## **Rapport de l'Inspection des installations classées**

Visite d'inspection du 27/07/2023

**ARDOISIERE DES 7 PIEDS**  
ROUTE DES ARDOISIERES  
74110 MORZINE

Références : 20220707-RAP-InspArd7Pieds-Morzine-vs

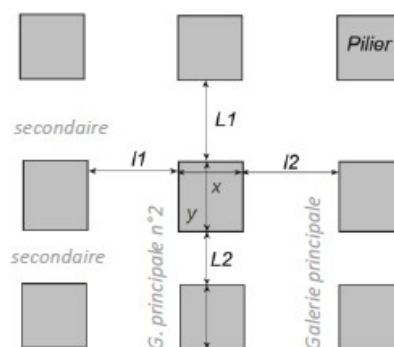
- pas de nouveau désordre au niveau de l'évolution de l'exploitation : le suivi régulier par l'exploitant doit être maintenu et tout nouveau désordre signalé ;

- une nouvelle fracture a été révélée (fracture verticale) N80°, 90°. Elle présente une ouverture millimétrique récente : dans l'attente du clouage qui devra être réalisé avant l'exploitation de 2023/2024, un témoin plâtre devra être mis en place pour signaler toute évolution de l'ouverture ;

- au niveau de cette fracture la chambre a une largeur entre 15 et 20 mètres. Un clouage devra être réalisé sur la longueur Nord/Sud afin de renforcer le toit à défaut d'atteindre une largeur de 12 mètres ;

- au droit du fouet F4 (au niveau de la sortie vers la galerie 2) : le côté ouest du fouet devra être renforcé par clouage. Dans l'attente, la zone devra être signalée et interdite (pose de rubalise) ;

- plusieurs « faux toits » (matériaux situés entre le toit ou taille et le banc d'exploitation ou gros banc) ont été signalés sur les zones qui ne sont plus parcourues (nord/Ouest de l'ancienne galerie). Sur cette même zone, l'espacement entre le fouet F8 et F9 est inférieur à 3 m et la largeur totale de la galerie est supérieure à 20 mètres. Cette zone devra être interdite d'accès pas la mise en place d'une rubalise (derrière l'emplacement de stationnement de la haveuse sur toute la largeur) ;

- l'arrêté Nord/Est du pilier présente une fissure sub-verticale et un faux toit : un témoin plâtre devra être mis en place pour surveiller l'évolution de cette fissure et le faux toit devra également être surveillé car, il ne présente actuellement pas de décollement.

- la largeur des 2 galeries orientées Est/ouest est de 7 mètres : la largeur minimale exigée étant de 6 mètres, il est nécessaire de maintenir cet espacement.

L'inspection rappelle les éléments suivants (cf schéma ci-dessus) :

- la géométrie du pilier devra respecter a minima les cotes suivantes :
  - Est/Ouest (x) : 12 mètres ;
  - Nord/Sud (y) : 15 mètres ;
- la largeur des galeries orientées Est/Ouest (galeries secondaires) est de 6 mètres (L1 ou L2) ;
- la largeur des galeries orientées Nord/Sud (galeries principales) est de 12 mètres (I1 ou I2)

- **sous 6 mois, l'exploitant devra définir un plan d'avancement de son exploitation à long terme :**
  - **orientation de l'extraction et réalisation des galeries ;**
  - **réalisation des piliers ;**
- **une niche devra être réalisée dans le sens Nord/sud avant de débiter l'exploitation de la nouvelle galerie (orientée Nord/sud) ;**
- **le géotechnicien devra valider la réalisation de la « marche » et devra définir les préconisations pour exploiter du Nord vers le Sud. Sa visite devra être réalisée après la réalisation de la niche et avant le début d'extraction de la nouvelle galerie.**
